Artikel: Die vier preisgekrönten Projekte einer neuen reformierten Kirche in

Aussersihl-Zürich [Schluss]

Die vier preisgekrönten Projekte einer neuen reformierten Rirche in Außersihl-Bürich.

Projekt bon Neff u. Großmann, Architekten, in Magbeburg. Nr. 76. — 3. Projekt mit 2. Preis.

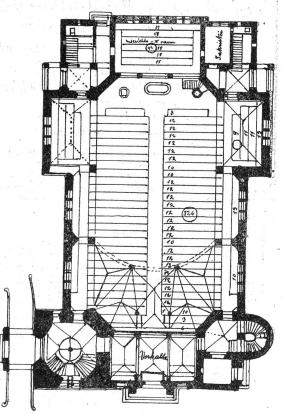
"Mr. 76. Sehr guter Entwurf in Kreuzform mit breitem Mittelschiff und schmalen Seitenschiffen. Die Empore reicht etwas tief ins Innere hinein; Orgel und Sängerpodium sind im Rücken angelegt. Gine besondere Anordnung weisen die Unterrichtsräume auf, die in zwei Ctagen übereinander geslegt erscheinen.

Recht icon wirten bie in beutscher Renaiffarce tomponierten Faffaben, bie von außerst malerifcher Wirtung finb."

Alle Eingänge mit den Zugängen zu den Treppen find gut disponiert; die vorgesehene Beleuchtung ift eine sehr ergiebige.
